关于“阜阳建投启悦小区项目售楼处样板间室内软装采购项目”答疑回复

一、项目名称：阜阳建投启悦小区项目售楼处样板间室内软装采购项目

二、项目编号：FYTC-ZZCZ-2024-026

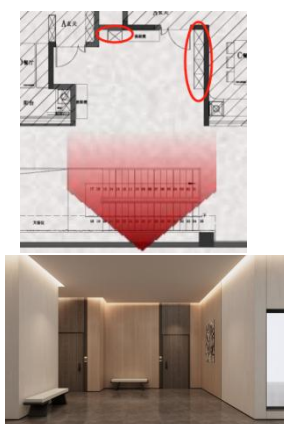
事项二、售楼处楼梯底部景观是否由景观公司做？若需软装来做，需还原效果图还是也考虑其它方案？

回复内容：此部位已取消，无此景石。

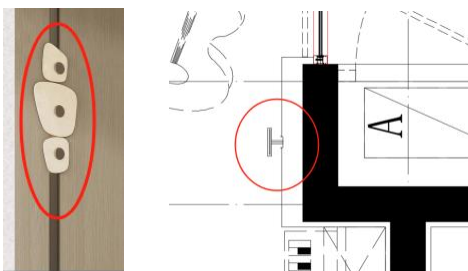
事项十三、118 样板间主卧床头吊灯和边上衣柜关系：吊灯可能会影响后期柜子的使用，建议吊灯和台灯位置互换（吊灯放至效果图上另

一侧)。如仅作展示（此条可忽略）

回复内容：软装公司根据展示效果自行优化方案。
